# 정기(기동점검) 점검 결과보고

## [세운상가군 공공공간 조성공사(2단계)[장기1차]]

- 점검일시 : 2020.11.09 (월)
- 점검결과
- ◆ 점검자 : 정진혁

### ○ 낙하·비래 재해 예방(건축부)

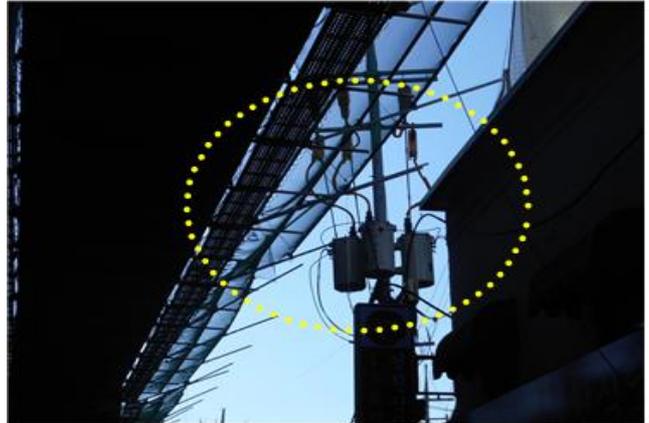
- 기존데크 서측 데크공사 예정구간 단부에 쌓인 무근 콘크리트 철거 부산물은 전도될 경우 낙하/비래사고의 위험이 있으므로 작업 개시 전에 반출하고 추락방망 보수 요망
- ※ 산업안전보건기준에 관한 규칙 제14조(낙하물에 의한 위험의 방지), 제42조(추락의 방지), 제43조(개구부 등의 방호 조치)

○ 화재/폭발/질식 재해 예방(건축부)

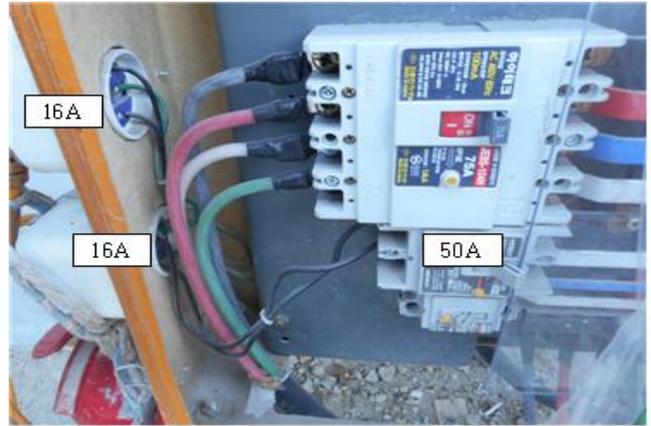
- 거점공간 정화조 내부에서의 작업은 밀폐공간 작업이므로 작업자를 투입하는 경우 밀폐공간 작업 프로그램을 수립하고 시행하도록 철저히 관리 요망

- 기존데크 무근 콘크리트 제거 작업장 분전반에 연결된 콘센트는 16A이나 누전차단기 50A에 연결되어 있어 사용되는 전류가

16~49A가 걸릴 경우 누전차단기가 차단되지 않아 콘센트에 과부하가 발생되고 화재발생 위험이 매우 커지므로 누전차단기 20~30A를 사용하도록 철저히 관리 요망

- 연결통로 A구간은 연결이 완료되어 시민과 함께 쓰는 공간이므로 소화기가 유사시에 바로 사용될 수 있도록 주기적으로 점검하고 이상이 있을 경우 즉시 교체 요망

- 9월 이후 점검이 안 된 소화기가 배치된 상태  
 ※ 산업안전보건기준에 관한 규칙 제243조(소화설비), 제303조(전기 기계/기구의 적정설치 등), 제619조(밀폐공간 작업 프로그램의 수립/시행)
